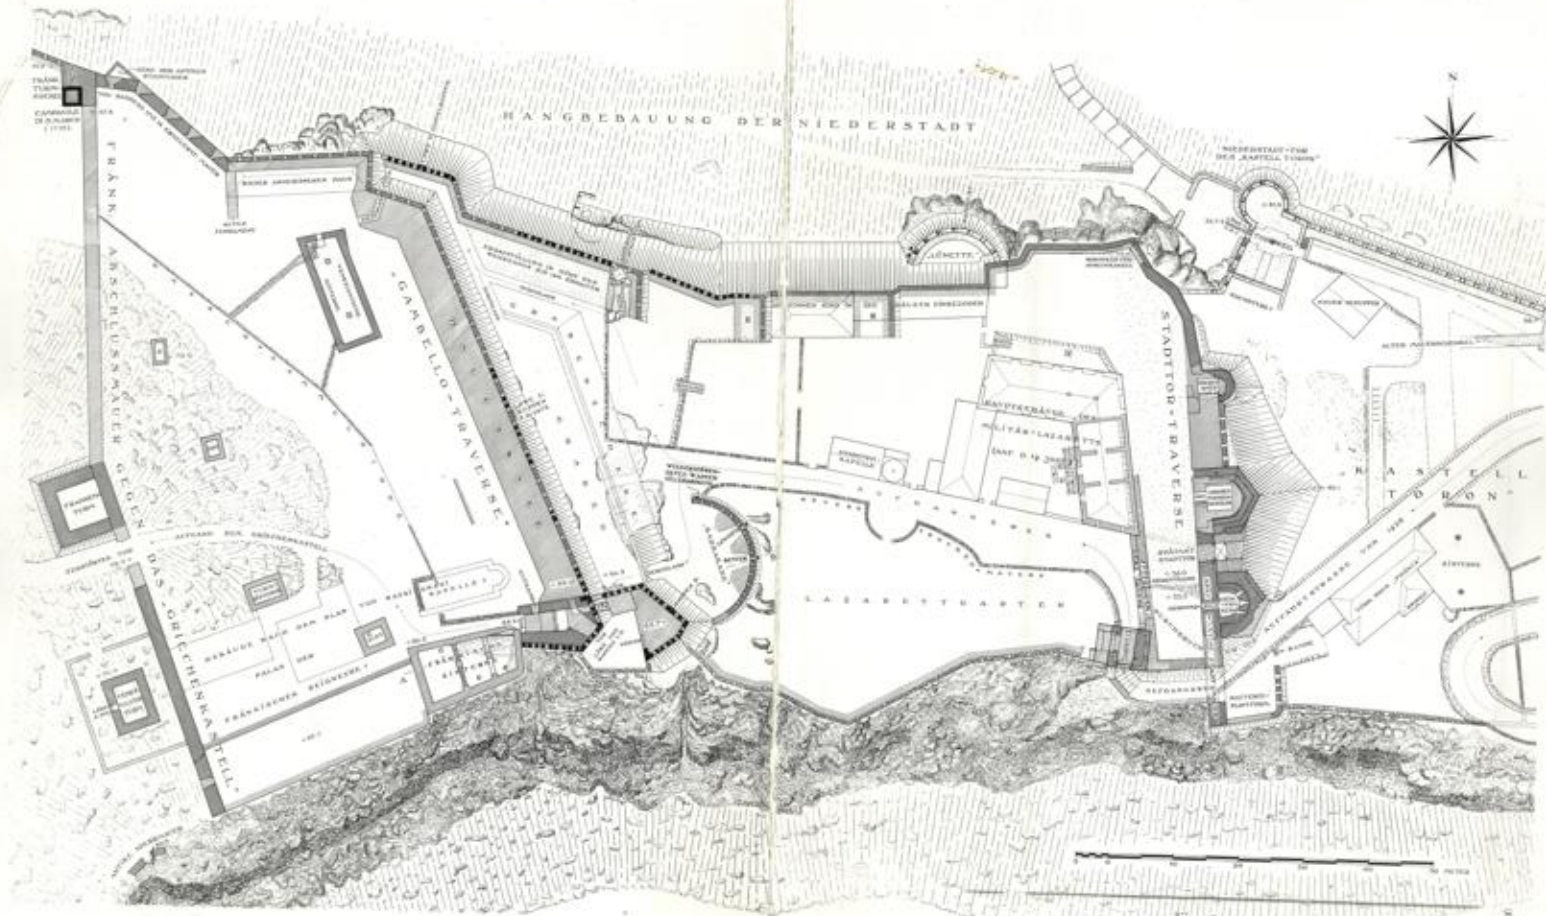
Von diesem Plan war ein
Querschnitt bereits im Bericht d.
Roldewey-feststellungsrap. abgezeichnet.
Du bitte zu entscheiden, ob es daher
notwendig wäre, oder ob der
Übersichtsplan, sowie das Höhen-
profil genügt. Die Übersicht
wäre hier natürlich besser.
